川内原子力発電所 1, 2号炉
運転期間延長認可申請
(審査会合における指摘事項の回答)

2023年 6月 1日

九州電力株式会社

No	日時	事象	指摘事項の内容	回答
10	2023年 3月14日	劣化状況評価 (コンクリート)	<p>平均圧縮強度について、取水構造物は1号炉・2号炉ともに干満帯の値が、海中帯、気中帯に比べて相対的に低い。また、原子炉補助建屋は2号炉の内壁及び床の値が、その他の部位に比べて相対的に低い。これらの理由について、過去の破壊試験及び非破壊試験の結果も整理して、説明すること。</p> <p>(強度以外でも過去の試験結果との比較が説明できるものがあれば説明すること)</p>	P8～19

抽出方法の違いによる微小信号の抽出イメージ図

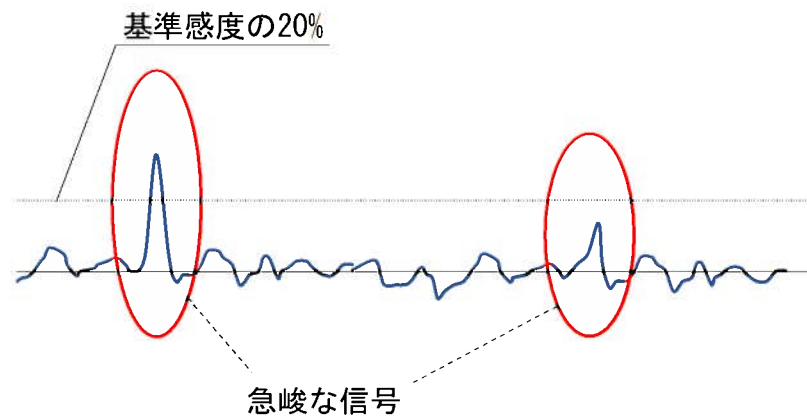
- ・ JEAG4217-2010には抽出基準として、原則として「基準感度の20%以上の指示部」と記載されている。(JEAG4217-2010 P. 9、P. 付属書A-7参照)
- ・ 一方、「基準感度20%以上の指示部より高い抽出性能を有することが確認されている場合は、抽出基準『基準感度の20%以上の指示部』の代わりに、その他の抽出基準により、欠陥の疑いのある指示部を抽出してもよい」と記載されている。(JEAG4217-2010 P. 10)

- ・当該検査箇所は、SUSクラッド部であるため、SUSクラッド施工時（溶接）の影響による透磁率変化（溶金中のフェライト偏析・析出などによる局所的な材質のばらつきにより発生する）に起因してノイズ信号レベルの高い部位と低い部位が混在する。
- ・基準感度の20%を抽出基準とする際、ノイズ信号レベルと指示信号レベルの間に抽出基準が設定される場合には適切な抽出が可能である。ただし、当該検査箇所のようにノイズ信号レベルが高い部位と低い部位が混在する場合、ノイズ信号レベルが低い部位では振幅が基準感度20%近傍の微小信号を見逃す可能性がある。
- ・一方、SN比を抽出基準とした場合、評価対象箇所のノイズ状況に応じて信号を抽出できる。
